ADVIES

Registratienummer: 1002
Betreft: Voorruimte veiligheidstrappenhuis al dan niet besloten
Trefwoorden: 2.169, niet besloten ruimte, atrium, vide, veiligheidstrappenhuis
Datum: Februari 2010
Status: *Definitief*

**Adviescommissie
praktijktoepassing
brandveiligheidsvoorschriften**

Plattegrond

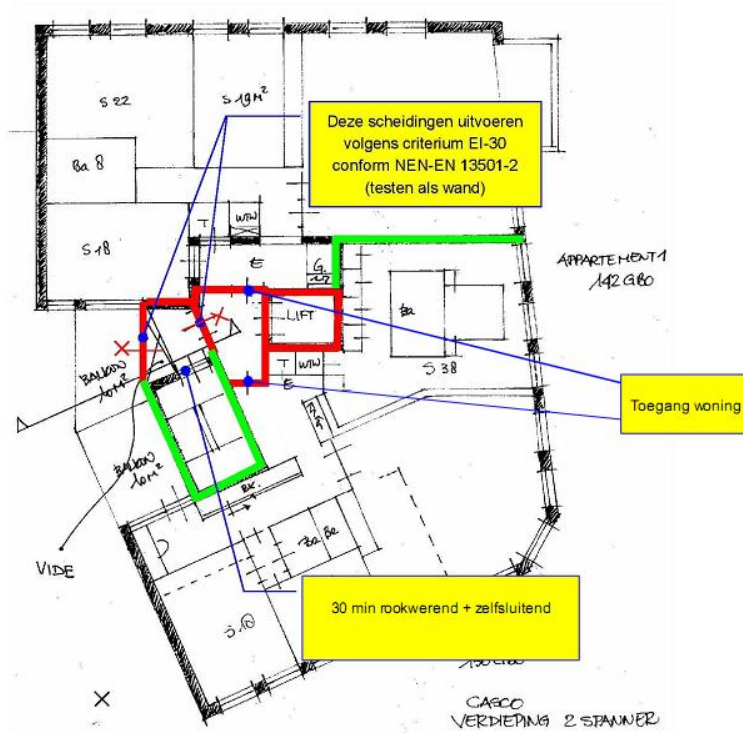
Het ontwerp betreft een woongebouw van 5 bouwlagen met 2 à 3 woningen per laag met één vluchtroute per bouwlaag. De wens is om het trappenhuis als veiligheidstrappenhuis uit te voeren. De casus betreft de uitvoering van de voorruimte voor het veiligheidstrappenhuis. Deze moet volgens de definitie van 'veiligheidstrappenhuis' niet besloten zijn. De situatie ter plaatse van de voorruimte is als volgt:

- De voorruimte ligt niet aan de buitenzijde van het gebouw maar grenst aan een vide;
- De vide is aan drie zijden omsloten door wanden; de vierde zijde grenst aan de voorruimte voor het veiligheidstrappenhuis;
- De vide staat aan de onder- en bovenzijde in open verbinding met de buitenlucht en is geventileerd (berekend op basis van thermische trek met een ventilatie van $100 \text{ dm}^3/\text{s}$ per m^3);
- De wanden rondom de vide zijn 30 minuten brandwerend uitgevoerd volgens criterium EI -30 conform NEN-EN 13501-2;
- Tussen de voorruimte van het trappenhuis en de corridor van de woningen is een 30 minuten brandwerende wand met zelfsluitende deur aanwezig (volgens criterium EI-30);
- De deur tussen de voorruimte en het veiligheidstrappenhuis wordt vooralsnog niet brandwerend uitgevoerd.

- Het risico dat rook in de voorruimte voor het trappenhuis en daarmee in het veiligheidstrappenhuis komt, is door de bronbeperkende maatregelen zeer beperkt. Bij een traditionele oplossing (niet-besloten balkon/galerij die grenst aan de buitenlucht) is de kans dat er rook in het veiligheidstrappenhuis komt net zo groot en mogelijk zelfs groter, omdat:
 - a. de traditionele oplossing ervan uitgaat dat er rook in de niet-besloten ruimte kan stromen.
 - b. de kans aanwezig is dat de rook door een ongunstige windrichting in de niet-besloten ruimte blijft hangen.
- Door de trek in de vide / voorruimte kan de beperkte rook, die door vluchtende personen bij het openen van de deur tussen de lifthal en de voorruimte voor het veiligheidstrappenhuis kan toetreden, worden afgevoerd.

De Adviescommissie Brandveiligheid adviseert om tussen de voorruimte en het veiligheidstrappenhuis een 30 minuten rookwerende scheidingsconstructie met een zelfsluitende deur toe te passen. Hiermee wordt zoveel mogelijk voorkomen dat rook, die door beperkte thermische trek, als gevolg van bijvoorbeeld ongunstige weersomstandigheden niet direct wordt afgevoerd, in het veiligheidstrappenhuis komt.

De commissie is van mening dat met de gekozen oplossing in deze casus een gelijkwaardige mate van brandveiligheid wordt gerealiseerd als beoogd met een veiligheidstrappenhuis, op voorwaarde dat tussen de voorruimte en het veiligheidstrappenhuis een 30 minuten rookwerende scheidingsconstructie met een zelfsluitende deur wordt toegepast. De commissie acht de rookvrije vluchtroutes in dat geval zodanig ingericht dat in geval van brand voldoende snel en veilig kan worden gevluht, zoals bedoeld in artikel 2.166 van het Bouwbesluit 2003.

Doorsnede over de vide

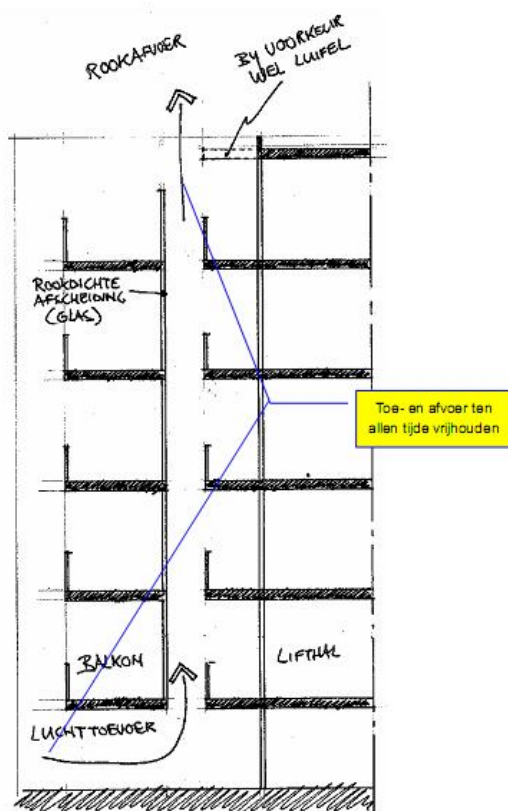
De Commissie Praktijktoeepassing Brandveiligheidsvoorschriften heeft in casus 1002 geen uitspraak gedaan over de in deze situatie benodigde ventilatiecapaciteit omdat de voorgestelde ventilatiecapaciteit ($\geq 100 \text{ dm}^3/\text{s}$ per m^3 van de ruimte) naar haar mening in ieder geval toereikend is. Omdat niet duidelijk is wat in de adviesaanvraag wordt bedoeld met 'berekend op basis van thermische trek' wil de commissie, teneinde daaromtrent misverstanden te voorkomen, benadrukken dat:

- de ventilatie moet plaatsvinden door middel van niet-afsluitbare openingen;
- de capaciteit moet worden bepaald volgens 5.3 van NEN 1087; en
- voor het bepalen van de inhoud in m^3 de totale ruimte moet worden genomen waarin zowel de voorruimtes als de vide liggen.

Daarnaast merkt de commissie op dat bij een berekening volgens 5.3 van NEN 1087, zoals in 5.3.1 van deze NEN is aangegeven, de ventilatiecapaciteit slechts voor meer dan 50% van de tijd aanwezig zal zijn. Dit betekent dat met dezelfde openingen de ventilatiecapaciteit slecht $16 \text{ dm}^3/\text{s}$ per m^3 zal zijn, als wordt uitgegaan van een capaciteit die voor meer dan 85% van de tijd aanwezig moet zijn (zie 5.4 van NEN 1087).

Als tocht ongewenst is kan rookmelding gestuurde mechanische ventilatie worden toegepast, mits deze is aangesloten op een preferente groep of een andere voorziening voor noodstroom. In deze situatie acht de commissie het verantwoord als zonder nader onderzoek wordt volstaan met een ventilatiecapaciteit van $16 \text{ dm}^3/\text{s}$ per m^3 . Gaat het om een hoger gebouw dan kan het ook bij mechanische ventilatie gewenst zijn om na te gaan of deze capaciteit daadwerkelijk gedurende ten minste 85% van de tijd wordt gerealiseerd. Hierbij dient dan rekening te worden gehouden met de ter plaatse van de ventilatieopeningen optredende windstromingen buiten en de turbulentie in de luchtstroming binnen die zal ontstaan door de aanwezigheid van de verdiepingsvloeren.
